DODATEK č. 4
ke Smlouvě o dílo ze dne 24.03.2021 ve znění dodatku č. 1 – č. 3
(dále jen „Dodatek“)

na zhotovení díla „**II/303 Velké Poříčí – Hronov – I. etapa**“.

EVIDENČNÍ LIST ZMĚNY STAVBY

Věc: Úprava konstrukce vozovky a doplnění odvodňovacího proužku v km 1,45 až 2,5 – vyjádření AD

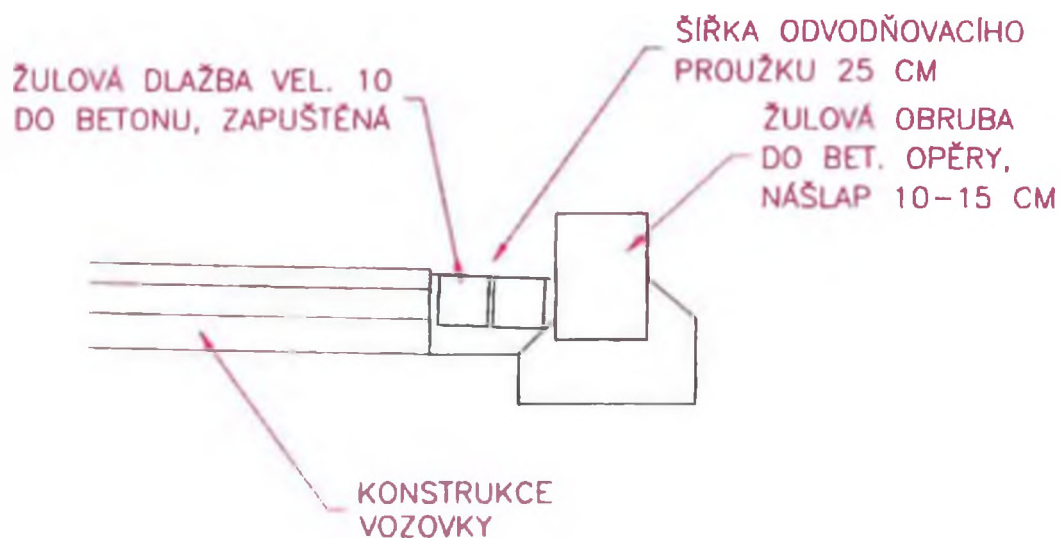
Konstrukce vozovky

Na základě oznámení zhotovitele o nevyhovujících statických zátěžových zkouškách na pracovní pláni je stejně jako v předešlé stavební sezoně (rok 2021, úsek km 2,5 – 2,9) nutná úprava technického řešení konstrukce komunikace. Úprava návrhu je důsledkem dvou základních parametrů, a to:

- nevyhovujícího podloží stávající vozovky (které bylo detekováno až při stavbě a nebylo možné jej identifikovat z původního diagnostického průzkumu)
- z pohledu většího zásahu do konstrukce vozovky (objekty města - kanalizace, souvisící investice atd.).

Konstrukce vozovky bude přizpůsobena řešení v úseku km 2,5 – 2,9 dle následujícího popisu:

- bude použita skladba vozovky pro kompletní výměnu konstrukce dle vzorového příčného řezu původní projektové dokumentace včetně předepsaných hodnot E_{def}
- při nevyhovujících parametrech na pláni bude sanována aktivní zóna pokládkou vrstev ze štěrkodrti či lomového kamene frakce 32/63
- nebude-li ani tato sanace dostačující, bude horní vrstva AZ využita jako kostra z kameniva a následně prolévána cementovou maltou v minimálním množství 60 kg/m² (dle ČSN 73 6127-1).

Lze očekávat, že se budou lokální podmínky lišit (stav podloží na trase bude různý), proto bude o finálních úpravách AZ rozhodnuto až na základě jednotlivých provedených statických zatěžovacích zkoušek.
